**FSRU Lubmin**

**Stellungnahme des NABU M-V zur Errichtung und Betrieb einer schwimmenden Anlage zur Speicherung und Regasifizierung von verflüssigtem Erdgas (FSRU-Anlage)**

Schwerin, 28.11.2022

Abbildung 1 Eisenten-Vorkommen Winter Markones et al. 2015

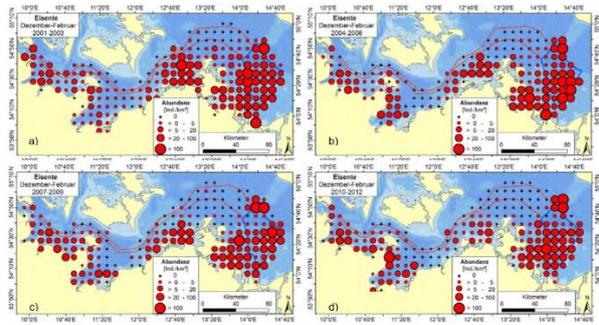
Das Gebiet von der Pommerschen Bucht bis zum Hafen Lubmin ist im Winter und Frühjahr ein sehr wichtiges Rasthabitat - neben Seetaucher, Trauer- und Bergente - für die gefährdete Eisente ([Markones et al. 2015](#), s. Abb. 1 und 2). Eisentenansammlungen sind sehr störungsempfindlich. Die Fluchtdistanz dieser geschützten Meeresente beträgt 600m ([Bellebaum et al. 2006](#)). Bei schnell/laut fahrenden Wasserfahrzeugen ist eine noch größere Fluchtdistanz zu verzeichnen. Die Frühjahrsrastbestände der Eisente umfassen im betrachteten Gebiet regelmäßig mehr als 100.000 Individuen und stellen einen erheblichen Teil der westsibirisch –nordeuropäischen Flyway-Population dar (Delany und Scott 2002, 2006). Neben den Winterbeständen in der Pommerschen Bucht handelt es sich im Greifswalder Bodden um die wichtigsten Vorkommen der Art in Deutschland. Ein durchfahrendes Schiff verursacht demnach eine Störwirkung auf einer Gesamtbreite von mind. 1,2 km. Somit wird über das ganze Jahr hinweg eine massive Störwirkung durch den stark zunehmenden Schiffsverkehr der Shuttleschiffe und Schlepper erzeugt, die in der Prüfung nicht berücksichtigt wurde und drin-

gend ergänzt werden muss. Für die aus unserer Sicht erhebliche Beeinträchtigung des Schutzgutes müssen adäquate Ausgleichsmaßnahmen erbracht werden.

Abbildung 3 Höckerschwan-Vorkommen Sommer, Sellin 2013

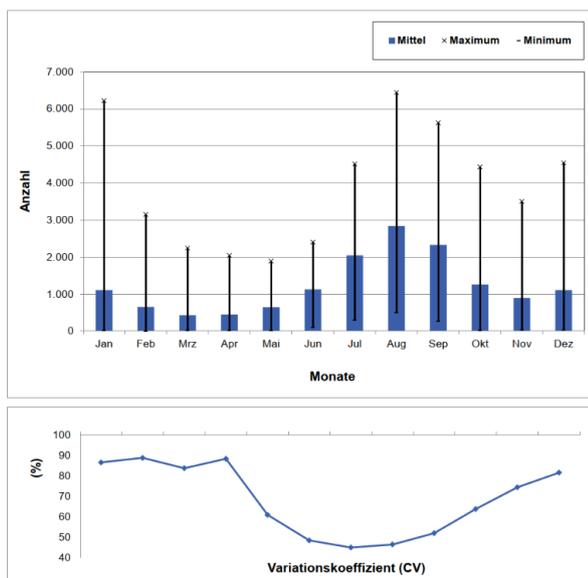
Direkt angrenzend an den Hafen Lubmin liegt das [Naturschutzgebiet \(NSG\) „Peenemünder Haken, Struck und Ruden“](#). Mit maximalen Tagesbeständen von ca. 6.500 Höcker-, 1.000 Sing- und 2.500 Zwergschwänen ist das NSG ein wichtiges Rastgebiet in den Sommermonaten. Bei einem regelmäßigen Mauserbestand von 4.000-5.500 Höckerschwänen stellt es den wichtigsten Mauserplatz an der südlichen Ostseeküste dar (Sellin 2013, Abb. 3). Für die nach 2000 einsetzende, mehr oder weniger stetige Abnahme der Jahressummen der drei Schwänenarten dürften vor allem Beeinträchtigungen im NSG ursächlich sein. In diesem Zeitraum erfolgten umfangreiche wasserbauliche Arbeiten (Hafenbau, Strandaufspülung, Fahrrinnenbaggerung, Verlegung der Gaspipeline Nord Stream), die zu langanhaltenden großflächigen Wassereintrübungen (Sellin 2004) und infolge geringerer Lichtdurchlässigkeit zur Reduzierung der Produktivität der submersen Vegetation führten.

Durch den permanenten Shuttlevverkehr zum Hafen Lubmin und den Einsatz von Schleppern in der Fahrrinne vor der Hafeneinfahrt ist mit massiver langanhaltender großflächigen Wassereintrübungen zu rechnen. Durch die vorherrschende Strömungsrichtung wird das NSG direkt beeinträchtigt. Wie oben beschrieben wird sich dies massiv auf die Produktivität der submersen Vegetation im NSG und dem Greifswalder Bodden auswirken und z. B. die gefährdeten Seegraswiesen beeinträchtigen. Verstärkt wird dies durch Erwärmung aufgrund der permanenten Einleitung des warmen Kühlwassers, dass das Algenwachstum in dem hoch eutrophen Flachgewässer fördert. Das Zusammenwirken dieser Faktoren und der damit einhergehende Rückgang der benthischen Makrophyten wird die Laichhabitats für viele Fischarten, wie z.B. den Hering, zerstören und sich negativ auf den Bestand der Schwäne auswirken. Diese Auswirkungen werden sich nicht nur auf das Gebiet des NSG beschränken, sondern den ganzen Greifswalder Bodden betreffen. Hinzu kommen die Schall-Störungen durch den zunehmenden Schiffsverkehr vor dem Hafen. Bei der vorherrschenden Windrichtung, wird zudem der Schall der Schlepper und Tanker direkt in das NSG geweht.

Auch diese Beeinträchtigungen wurden in der Prüfung nicht berücksichtigt und stehen deutlich im Widerspruch zum Fazit der Verträglichkeitsuntersuchung, dass das Vorhaben nicht zur erheblichen Beeinträchtigung von für Schutzzweck und Erhaltungsziele maßgeblichen Bestandteile des Schutzgebietes geeignet ist.

Abbildung 4 Screenshot Lage FSU

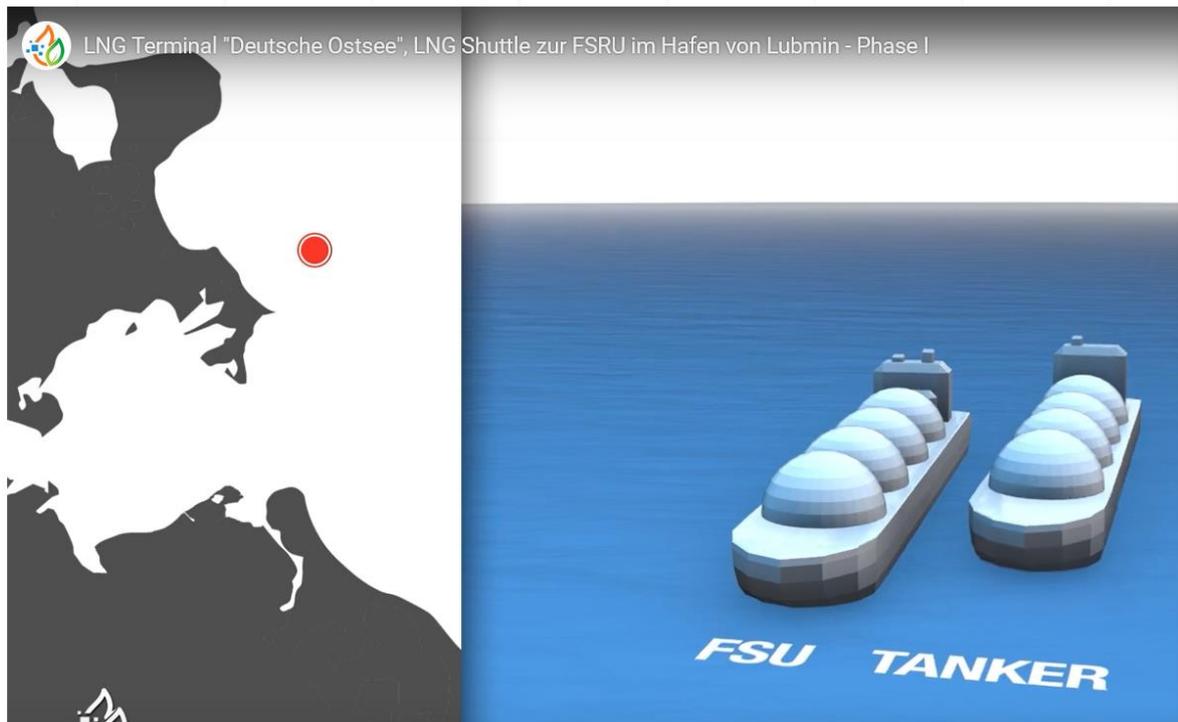
Der zunehmende Verkehr durch die Shuttles vom und zum FSU, das wie die Deutsche ReGas kommuniziert, im Vogelschutzgebiet "Westliche Pommersche Bucht" stationiert sein soll (siehe Kanal Deutsche Regas bei Youtube [https://www.youtube.com/watch?v=Eghm\\_71m4Kg](https://www.youtube.com/watch?v=Eghm_71m4Kg) S. Abb. 4), könnte negative Auswirkungen auf bedrohte Seevogelarten haben. Eine Studie aus dem Jahr 2011 hat die Effekte des Schiffsverkehrs auf verschiedene Seevogelarten untersucht und kommt zu dem Ergebnis, dass Seetaucher und Haubentaucher eine klare Vermeidung von Gebieten mit hoher Schiffsverkehrsintensität zeigen (Schwemmer et al. 2011<sup>2</sup>). Sowohl der Prachtttaucher als auch der Sterntaucher werden in Anhang I (Vogelschutzrichtlinie) gelistet. Kumulative Auswirkungen wie Schiffslärm (Unterwasser und an der Oberfläche), Lichtverschmutzung und Verdrängung aus dem Lebensraum müssen zukünftig stärker untersucht werden. Fest steht jedoch bereits jetzt: Bedrohte Vogelarten müssen sich in dem jeweiligen Schutzgebiet erholen können.

Abbildung 5 Lage Schutzgebiete im und um Vorhaben LNG Lubmin, BfN Kartenportal 2022

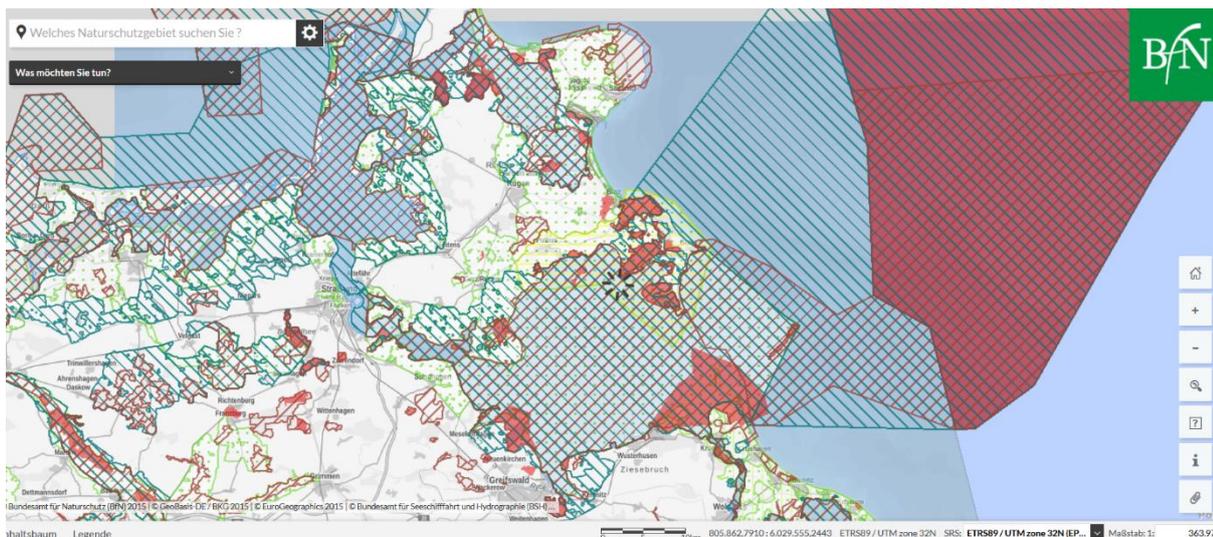
Der anvisierte kontinuierliche Shuttle-Verkehr stellt eine zusätzliche Quelle für Stress bedrohter Arten dar, weswegen die Stationierung des FSU im Vogelschutzgebiet (s. Abb. 5) abzulehnen ist. Lärmarme Teilgebiete innerhalb der Schutzgebietskulisse müssen unbedingt vor zusätzlichem Larmeintrag geschützt werden.
